UŽDAROJI AKCINĖ BENDROVĖ „UTENOS VANDENYS“

DĖL PAKLAUSIMO

UAB „Utenos vandenys“ viešųjų pirkimų komisija (toliau – Komisija) informuoja, kad vykdydama projekto „Nuotekų tinklų plėtra Antalgės kaime“ darbų (toliau – Darbai) pirkimą supaprastinto atviro konkurso būdu 2017 m. gegužės 12 d. CVP IS priemonėmis gavo tiekėjo <...> paklausimą:

DĖL PAKLAUSIMŲ

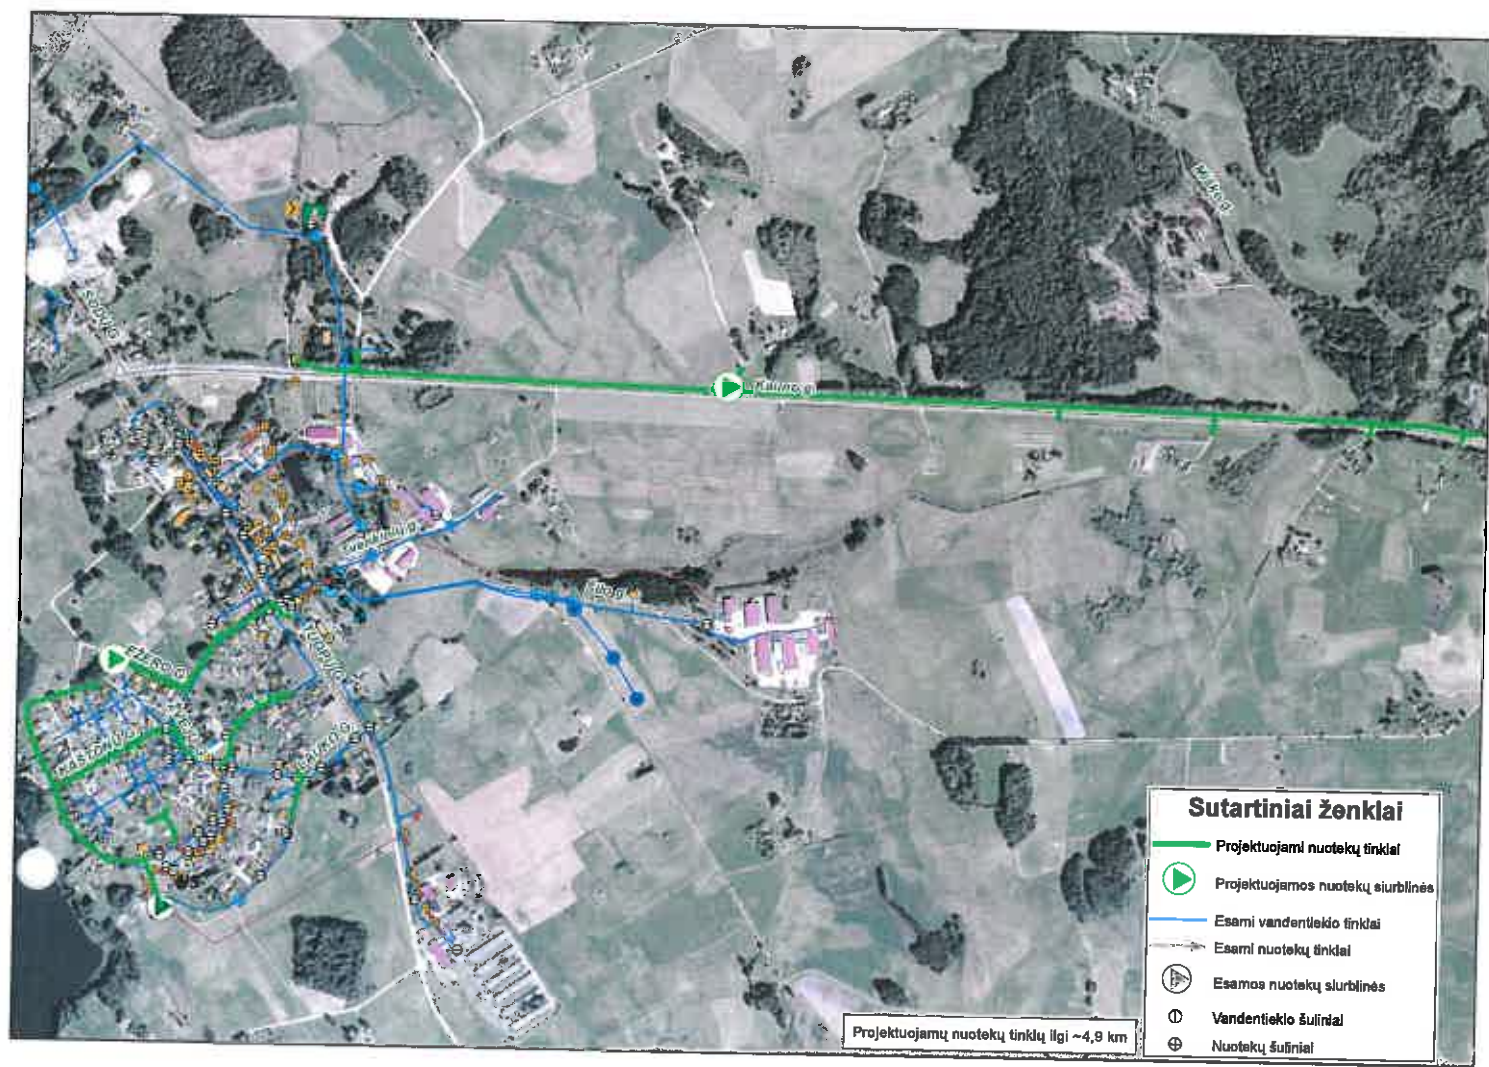
1) Kiek numatoma nuotekų siurblių, nes pateiktoje schemoje pažymėta 3 vnt., o Užsakovo reikalavimų punkte 2.1.4 Tinklų statybos rodikliai numatoma 2vnt siurblių.

III skyriuje 2.1.4. dalyje rašoma, kad planuojama 2 siurblinės, o pagal schemą yra 3 projektuojamos siurblinės. Patikslinkite, kiek siurblių ir kurios bus įrenginėjamos?

Preliminariai planuojamos 2 naujos nuotekų siurblinės. Schemoje pažymėta nuotekų siurblinė Lauko gatvėje yra esama. Pridedame patikslintą schemą.
